正衡监理 ZhengHengSupervision	项目名称	青州龙马重工有限公司新厂区 5.99MW 屋顶分布式光伏电站项目
	文件名称	监理通知单

监 理 通 知 单

工程名称：青州龙马重工有限公司新厂区 5.99MW 屋顶分布式光伏电站项目

编号：CZZH-JL-TZ-01

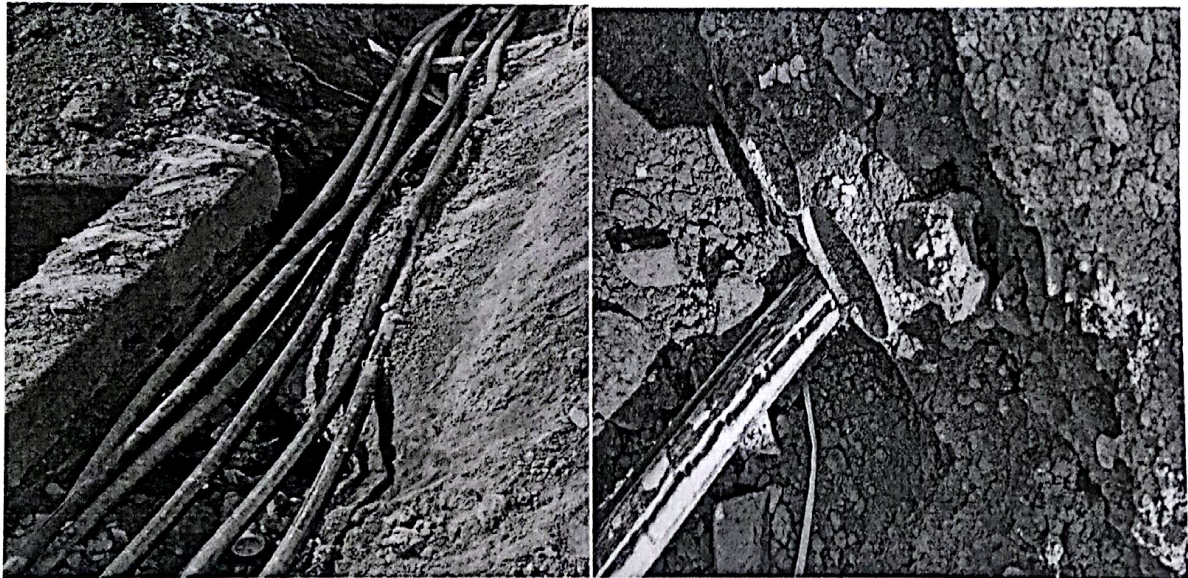
我放在巡视中发现，B区10#箱变至B区1号2号3号厂房的电缆穿越厂方地下电缆和各种管时，在下面过线时要保持与上面的各种管道35-50mm的间距，对于间距不足的地方要求施工单位 三日内整改完成。
